SAILOR

144

ERROR 73 OG ERROR 75 PÅ SAILOR AT2110

Fig. 1

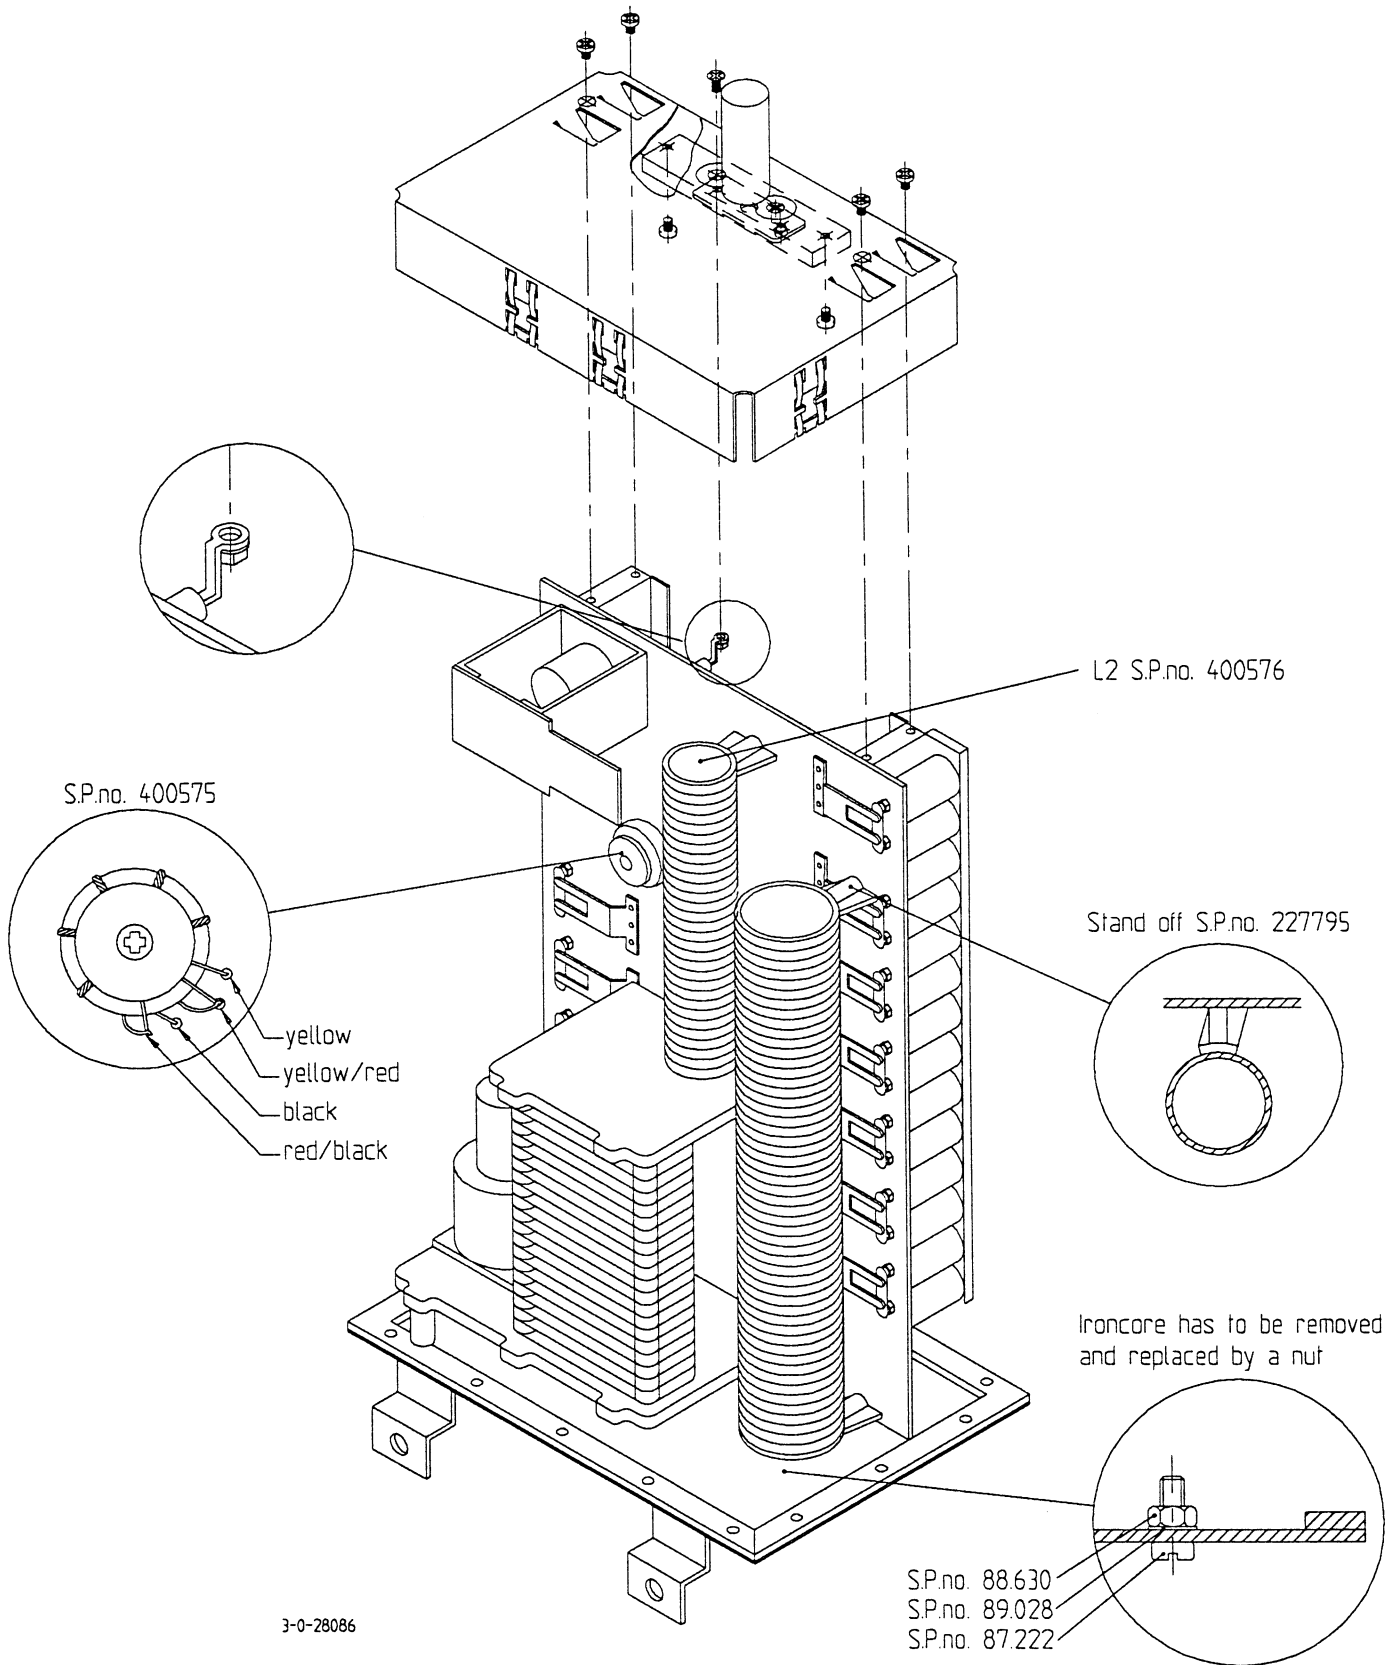
- 1) TR1 på main board skal skiftes til S.P. nr. 400575. M.h.t. montering se fig. nr. 1.
- 2) L2 på main board skal skiftes til S.P. nr. 400576. M.h.t. montering se fig. nr. 1.
- 3) Stand-off i øverste del af L1 skal skiftes til den nye type S.P. nr. 227795. M.h.t. montering se fig. nr. 1.
- 4) Jernkernen nederst på L1 skal fjernes og erstattes af en møtrik. M.h.t. montering se fig. nr. 1.
- 5) Software i SAILOR T2130 skal skiftes til C10830. Efter udskiftning af software skal der isættes en jumper i P02 position 1, se fig. nr. 2.

Fig. 3

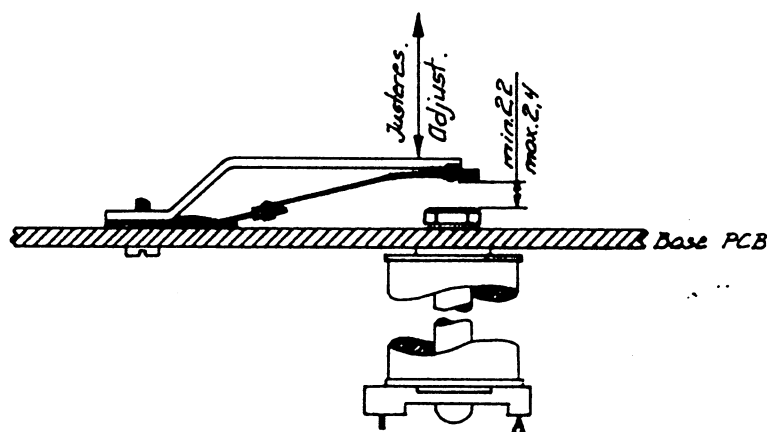
Hvis der opstår gnister ved relæet, kan relæet justeres ved at bøje messingdelen af relæet, se fig. nr. 3.

1. Check omskifteafstanden $\frac{\text{min. } 2,2}{\text{max. } 2,4}$
2. Check at relæet fungerer ved 16V.
3. Check at relæet ikke fungerer ved 12,8V.
